VYSVĚTLENÍ ZADÁVACÍ DOKUMENTACE Č. 17 + 19

Název veřejné zakázky	NOVÉ STANOVIŠTĚ ZZS SK BENEŠOV
Druh veřejné zakázky	Veřejná zakázka na stavební práce
Profil zadavatele	https://zakazky.kr-stredocesky.cz/profile_display_72.html

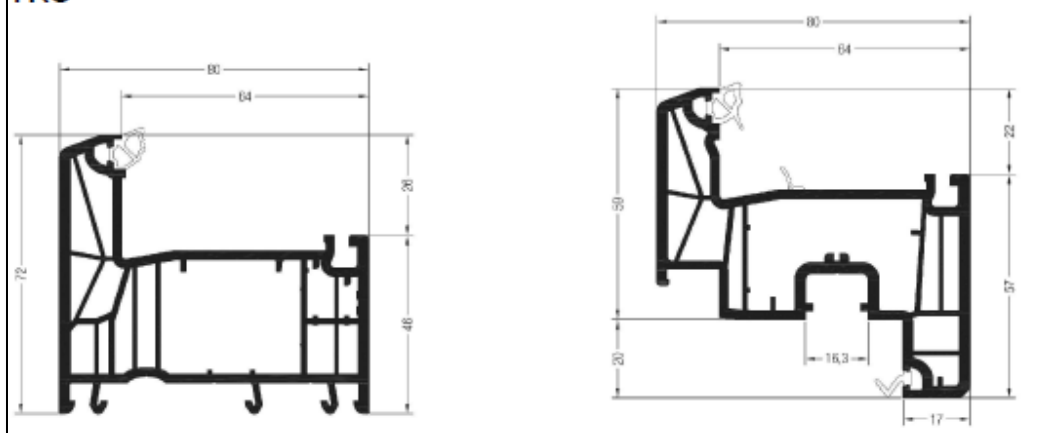
Dle odpovědi na dotaz č.3 z vysvětlení zadávací dokumentace č.9:

Dovolujeme si zadavatele upozornit, že v uvedené části PD (zadávací dokumentaci) shledáváme nesoulad mezi zadáním a platnou legislativou.

Výše uvedené požadavky jsou v rozporu nejen se ZZVZ § 6 odst. 2 zásada transparentnosti a přiměřenosti a zákazu diskriminace, ale i s normami vztahujícími se k předmětu zakázky. Geometrické požadavky na profilové systémy jsou nepřípustné. Neexistuje žádná norma, vyhláška nebo předpis, který by definoval či požadoval u otvorových výplní barvu těsnění, tvar hran a počet komor, stejně tak je dle našeho názoru neodůvodněný požadavek zadavatele na 7/6 komorový profil.

Žádáme o zrušení výše uvedených požadavků, které vedou ke zvýhodnění nebo vyloučení určitých dodavatelů nebo určitých výrobků.

Dokumentace pro zadání stavebních prací určuje stavbu v technických, ekonomických a architektonických podrobnostech, které jednoznačně vymezují předmět veřejné zakázky, jeho hmotové, materiálové, stavebně-technické, technologické, dispoziční a provozní vlastnosti, vzhled a jakost. Zadavatel si stanovením požadavků na předmět plnění v této dokumentaci zajišťuje naplnění svých potřeb, přičemž konkrétní požadavky těmto potřebám odpovídají. Tazatelem zmíněnými požadavky si zadavatel zajišťuje zejména dostatečné izolační vlastnosti oken a jejich vzhledový (architektonický) soulad se stavbou jako celkem, přičemž v tomto ohledu je tazatelem tvrzená neexistence norem irelevantní. Zadavatel zároveň nepovažuje požadavek na 7/6 komorový profil za

jakkoliv porušující základní zásady ZZVZ, když dle veřejně dostupných údajů existuje řada výrobců a dodavatelů takových okenních profilů.
